D10.251.43.M.2019

WYJAŚNIENIE TREŚCI SIWZ

DOSTAWĘ SPECJALISTYCZNEJ APARATURY MEDYCZNEJ I

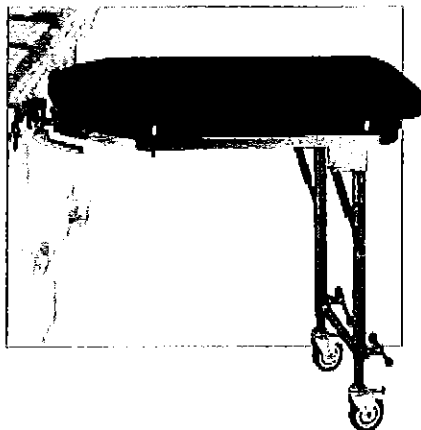
26. Punkt IV.35 tabeli: Czy zamawiający dopuści do zaoferowania przystawkę bez przedłużenia szyn bocznych?

ODPOWIEDŹ: Zgodnie z OPZ.
